Modulo per la presentazione delle osservazioni per i piani/programmi/progetti sottoposti a procedimenti di valutazione ambientale di competenza statale

ID: Codice procedura (ID_VIP/ID_MATTM):10844

Impianto per la produzione di energia elettrica da fonte eolica, costituito da 6 aerogeneratori della potenza complessiva di 37,2 MW, un sistema di accumulo da 25 MW e relative opere connesse in località "Rempillo" nel comune di Pitigliano (GR).

TESTO DELLE OSSERVAZIONI

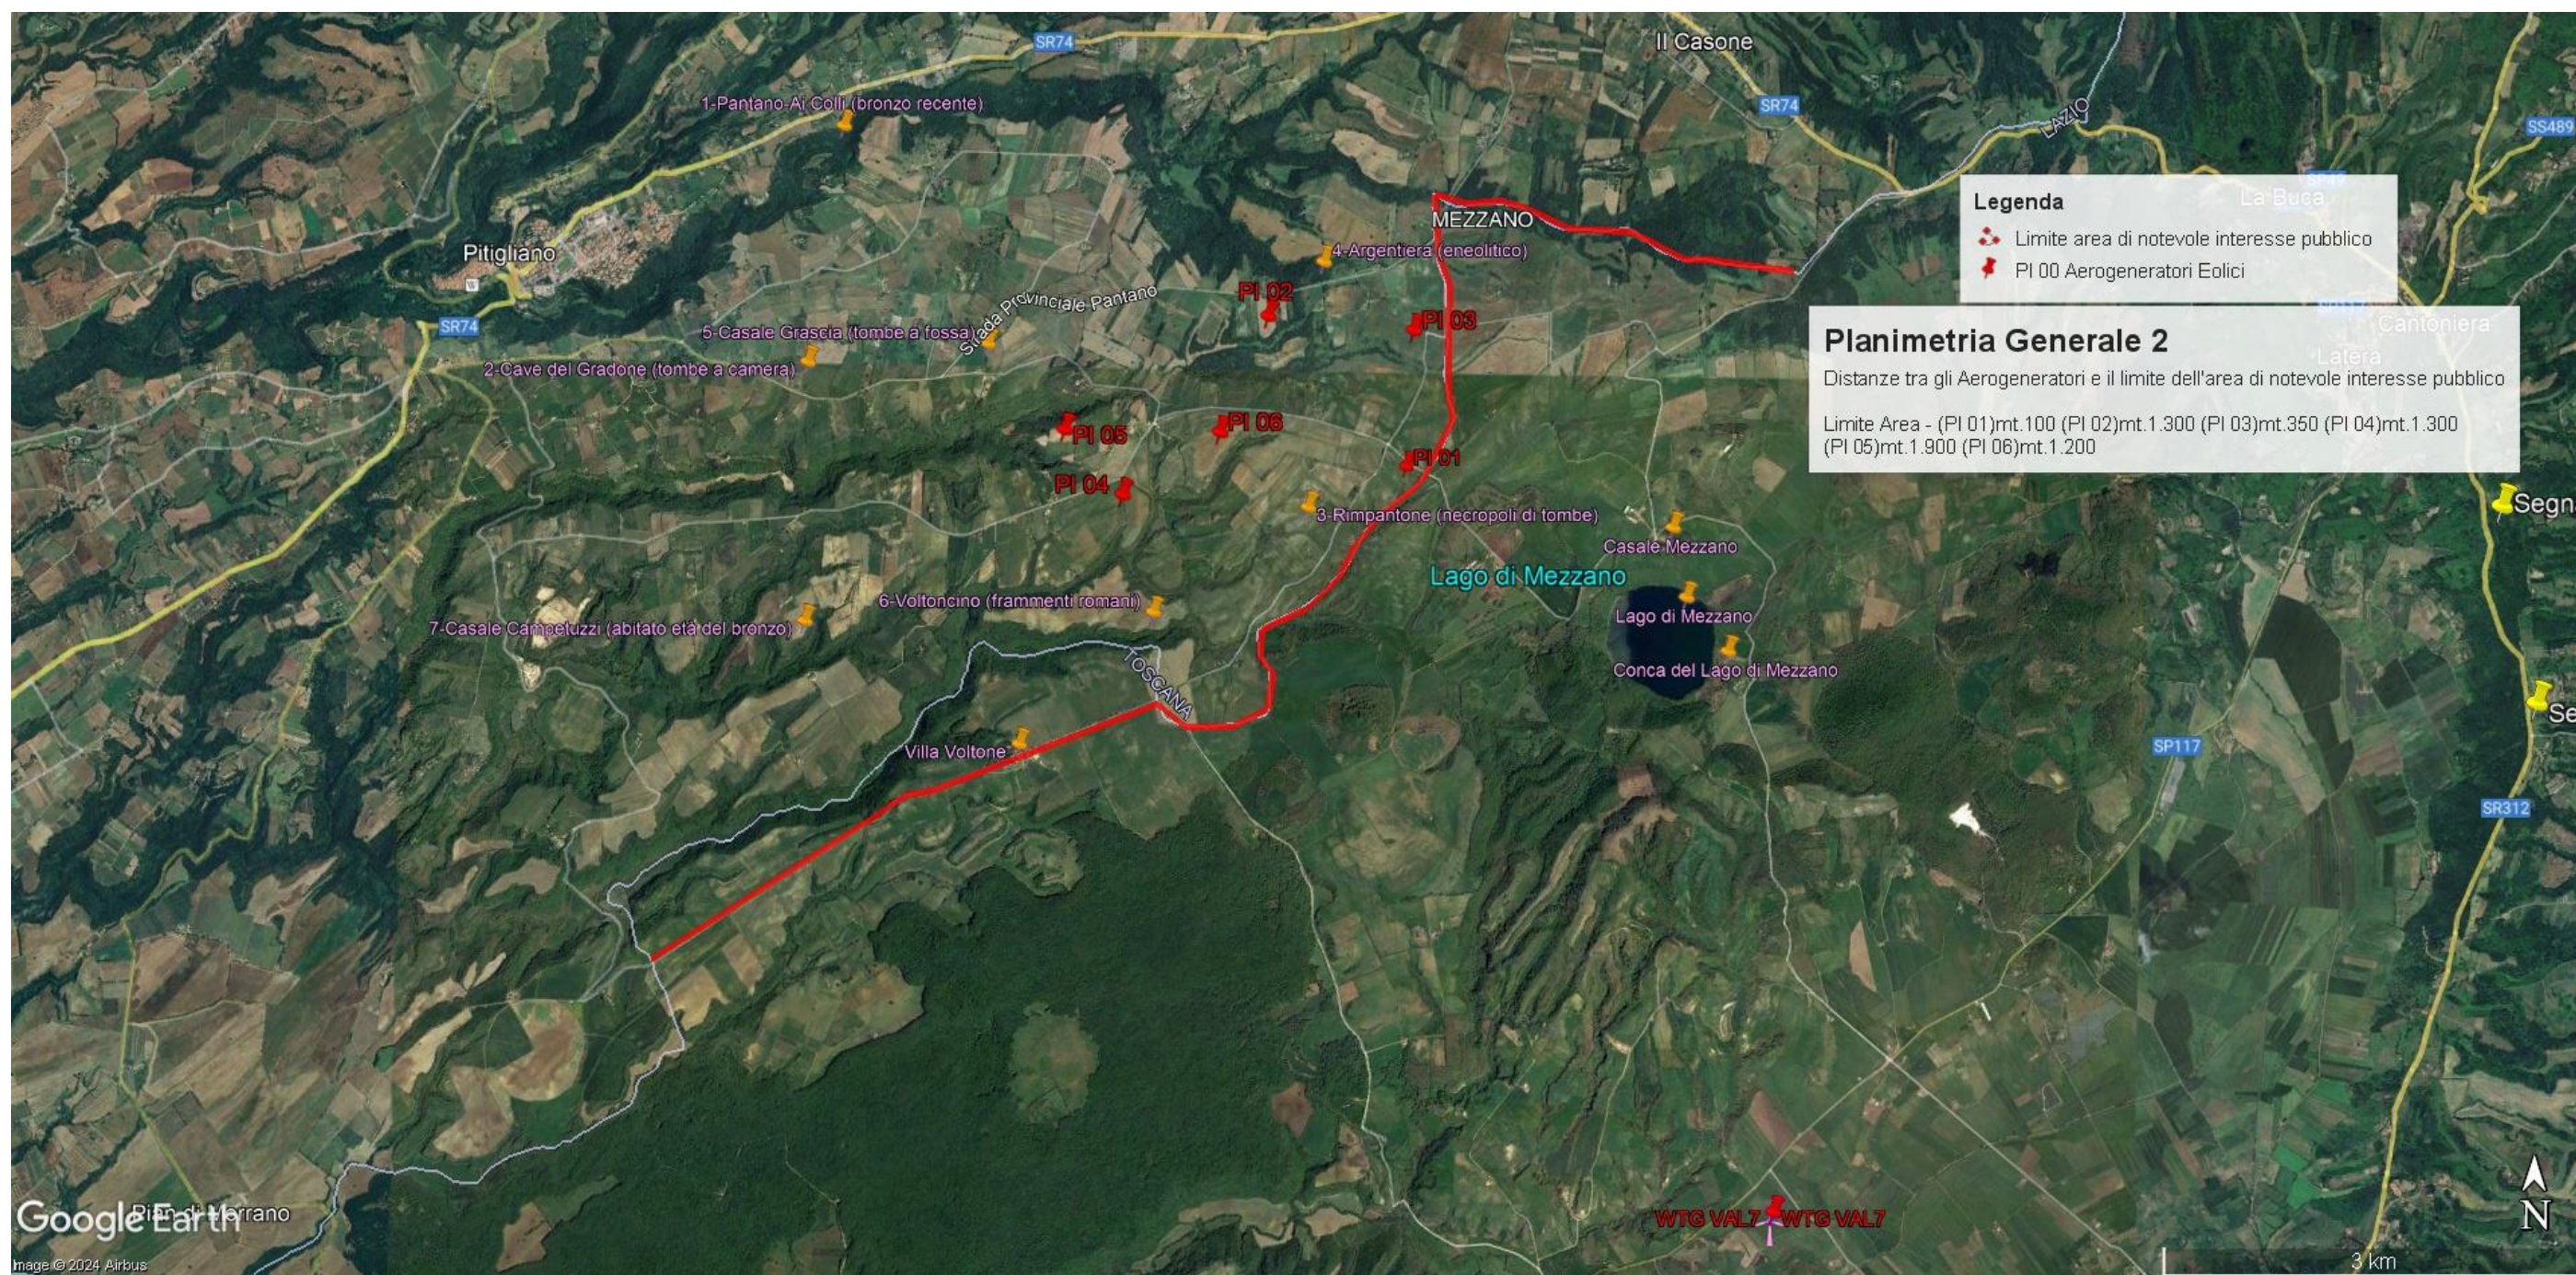
Alla luce del combinato disposto dal "vincolo sul patrimonio paesaggistico (artt. 136 e ss. e 142 del decreto legislativo n. 42/2004 e ss.mm.ii.) e sui beni culturali" (artt. 10 e ss. del decreto legislativo n. 42/2004 e ss.mm.ii.) e dal comma 8 lettera c-quarter del D.Lgs 191/2021 e ss.mm.ii si evince che, ad oggi, le aree in cui sono previsti gli insediamenti dei sei aerogeneratori dell'impianto eolico denominato "Rempillo" non sono idonee perché ricadono tutte all'interno della fascia di rispetto dei **beni paesaggistici di notevole interesse pubblico denominati "Conca del Lago di Mezzano e territorio circostante" (D.M. 22.05.1976)** comprendente anche il **vincolo "Selva del Lamone" (D.M. 22.05.1984)** tutelati dall'**art. 136 del Codice dei Beni Culturali e del Paesaggio** e in particolare un aerogeneratori (P01) è a 100 metri dal primo vincolo citato e gli altri cinque compresi in una distanza massima tra 1 km e 2 km (vedi immagine n. 1 dell'ALLEGATO). Nella fascia di rispetto dei 3 km anche la porzione di vincolo rappresentato dalla Selva del Lamone che gode di altre importanti tutele in quanto Riserva Naturale regionale (L. 394/91 e L.R. 29/97), Zona di Protezione speciale (ZPS) insieme ai Monti di Castro collegati tra loro da una Zona di Conservazione Speciale (ZSC), il sistema fluviale Fiume Fiora-Olpeta. La Selva del Lamone oltre il vincolo paesaggistico di notevole interesse pubblico che la rende area non idonea all'installazione degli impianti FER anche nelle sue fasce di rispetto dei 3 km, gode di un'altra tutela che ne rivela l'importanza di area di importanza internazionale per l'avifauna IBA (012) che viene collegata all'altra IBA (099) Lago di Bolsena attraverso la ZPS Caldera di Latera e la ZSC Lago di Mezzano che insieme sono compresi nel vincolo paesaggistico "Conca Lago di Mezzano..." e verranno uniti dal nuovo vincolo paesaggistico "*Ambito paesaggistico, geologico e geomorfologico dell'orlo della caldera di Latera e delle sue pendici interessate dai centri eruttivi periferici*" (si veda a riguardo la proposta pubblicata sul sito del MIC in data 09/08/2023 e

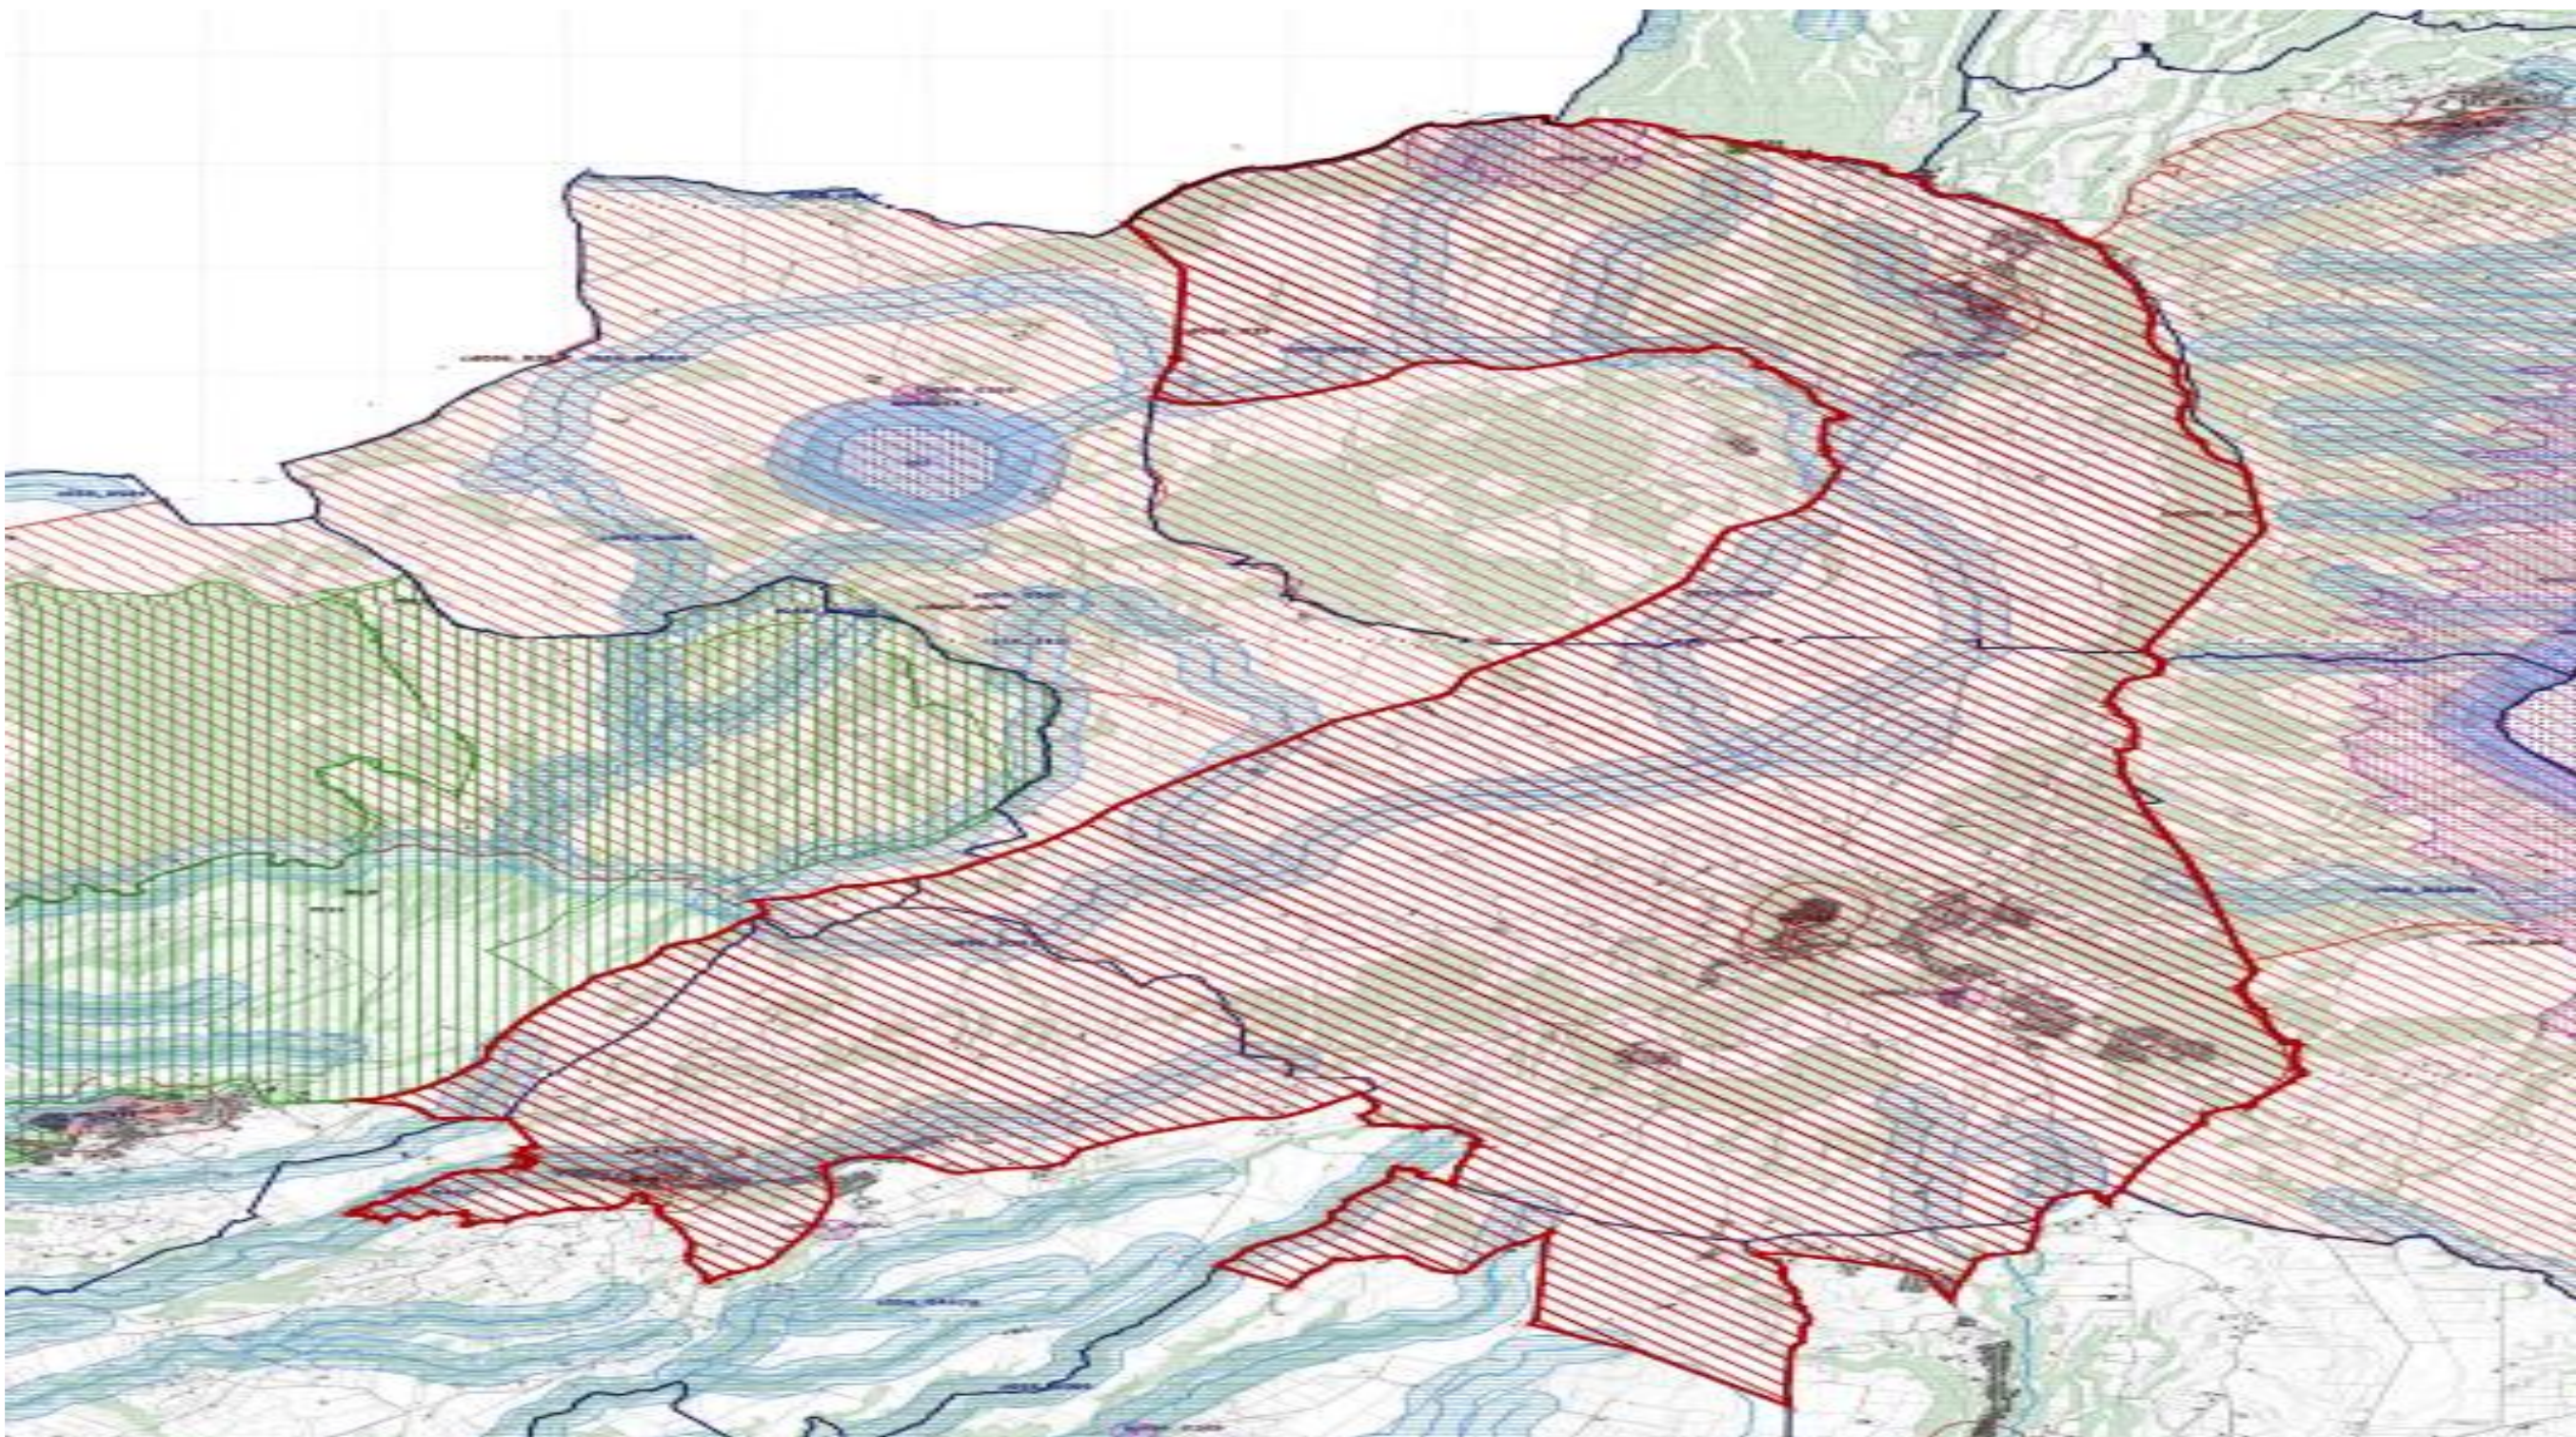
l'immagine n. 2 dell' ALLEGATO) all'area di notevole interesse pubblico "Conca del lago di

Bolsena” (D.M. 24.10.1960). Praticamente una vasta zona che per interesse paesaggistico e naturalistico oltre che storico, archeologico e identitario rappresenta un unicum nel panorama nazionale.

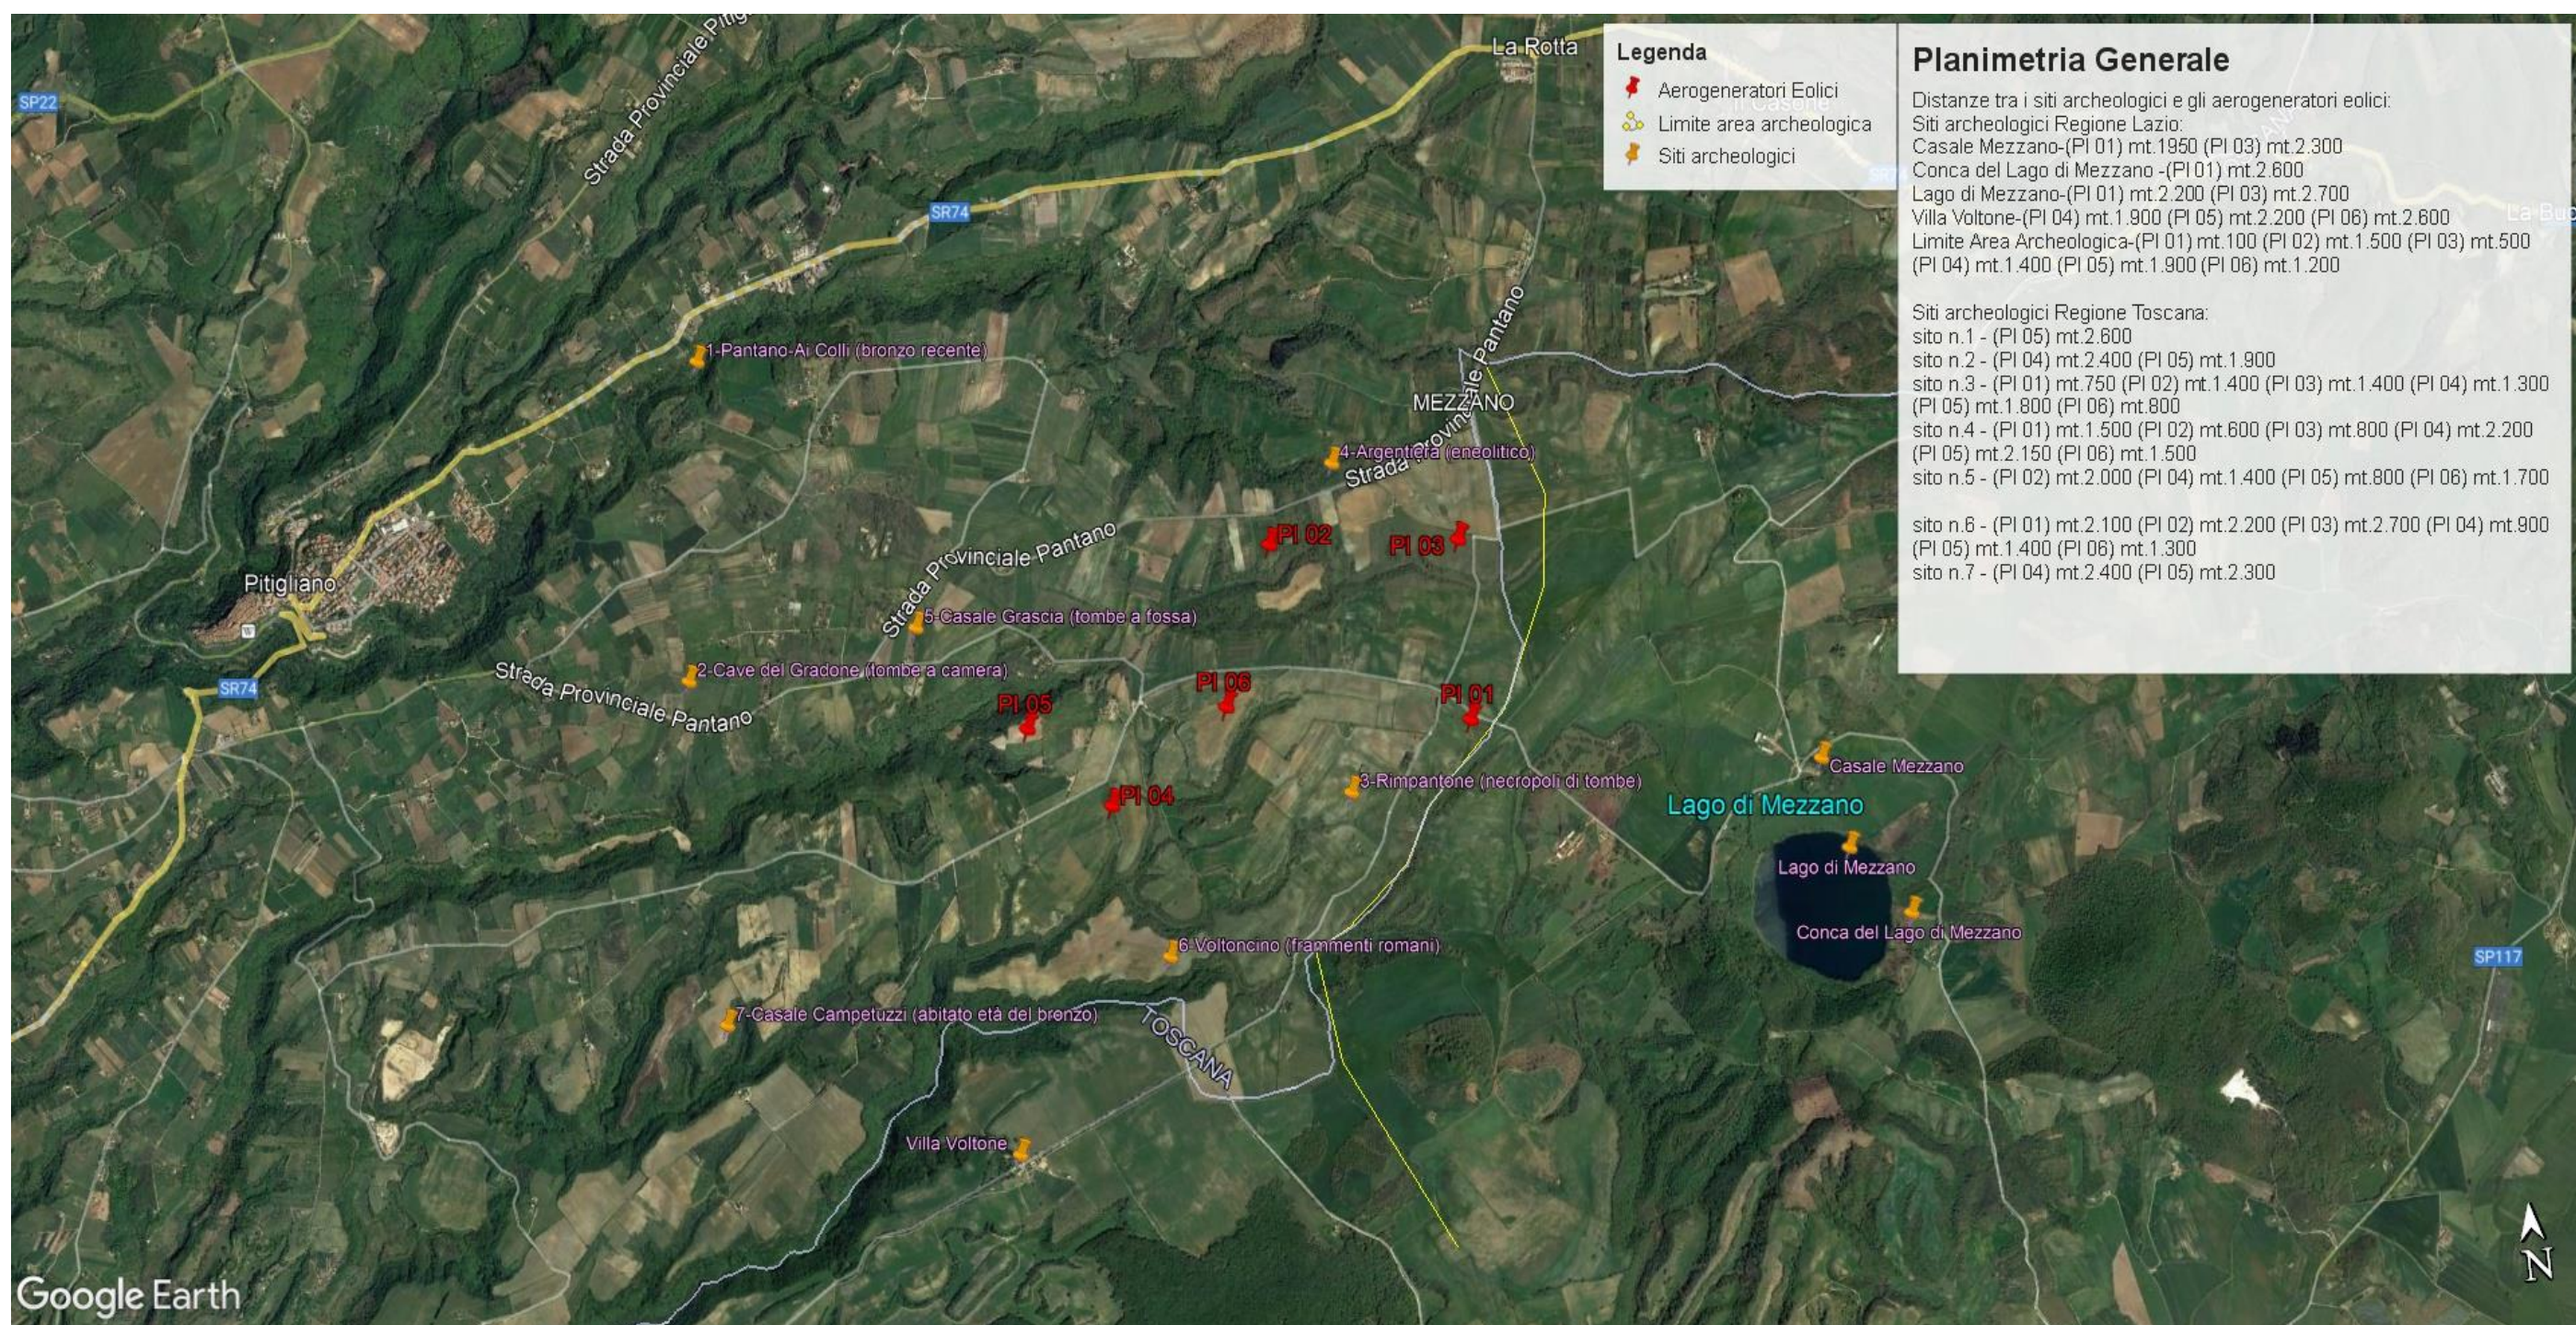
Inoltre, la zona in cui insisterebbe l’impianto eolico industriale Rempillo è compresa nelle fasce di rispetto di 3 km di diversi beni archeologici tutelati dalla parte II del Codice dei Beni Culturali (vedi Allegato, immagine n. 3). Inoltre le pale P04 e P05 ricadono all’interno di un’area archeologica che la Proponente vorrebbe cancellare per il semplice fatto che non è riportata nel documento regionale ma nel documento provinciale come meglio dettagliato nell’Osservazione n. 5. Alla luce di quanto documentato appare chiaro quindi che la collocazione dell’impianto non ha tenuto conto alcuno dei vincoli dell’area nella quale è stato progettato e l’inserimento dell’impianto eolico nel paesaggio e sul territorio non è corretto (Allegato IV delle Linee guida nazionali di cui al D.M dello Sviluppo economico del 10.09.2010).
